监理工作通知单

工程名称：上海化工区漕泾 20 兆瓦移动式光伏电站示范项目二期

编号：GFDZJBM08-21

事由：关于并网前开关站需整改项事宜

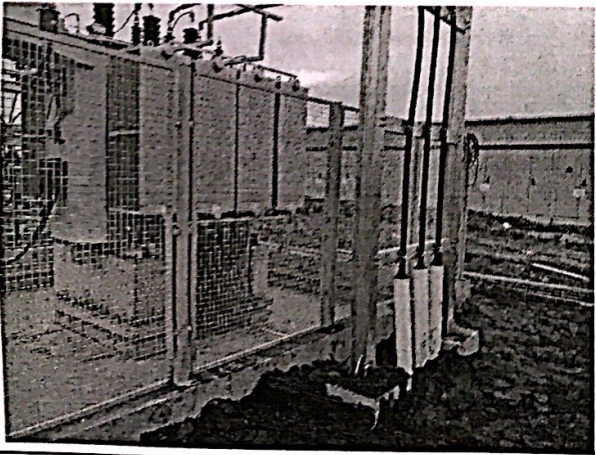
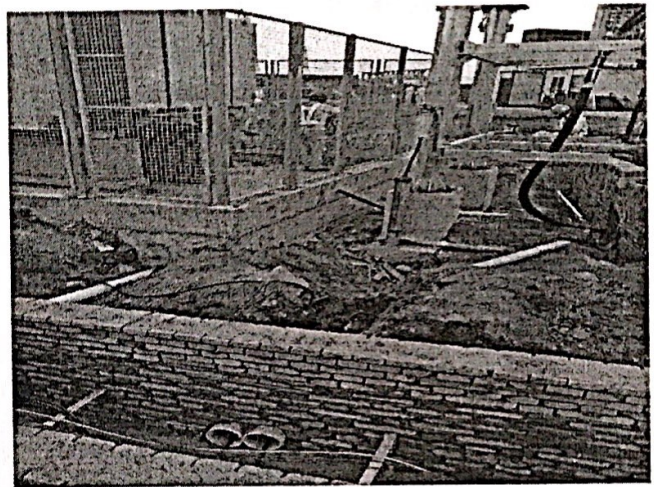
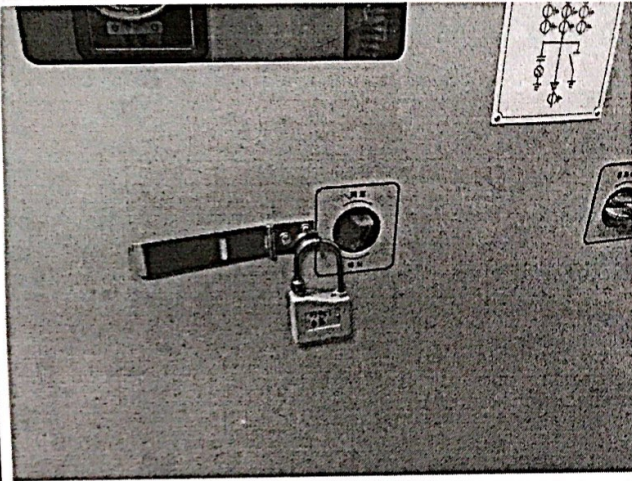
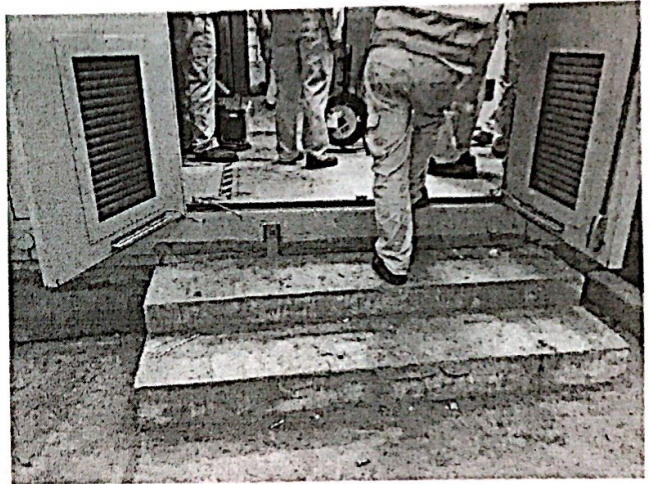
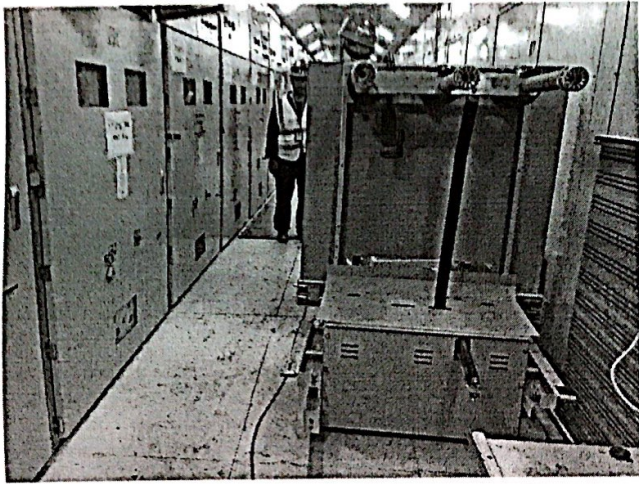
6 月 8 日上午并网前，通过组建并网前安全质量检查小组，对开关站内进行了安全质量的检查，发现以下几点问题。现要求贵方立即做出整改，并网前完成所有的整改工作。

1. 一号 SVG 变压器高压侧电缆无穿管；
2. 一号 SVG 变压器高压侧机械手闸未悬挂操作警示标语；
3. 一号 SVG 变压器围栏四周未张贴悬挂任何安全警示标牌标语；
4. 开关柜操作面地面未铺设绝缘毯；
5. 一次设备间杂物较多，堆放于操作面通道内；
6. 一次设备间进门处未设置挡鼠板；
7. 开关柜操作面摇杆插口未上锁；
8. 一次设备间至 SVG 电缆穿管未进行封堵施工；
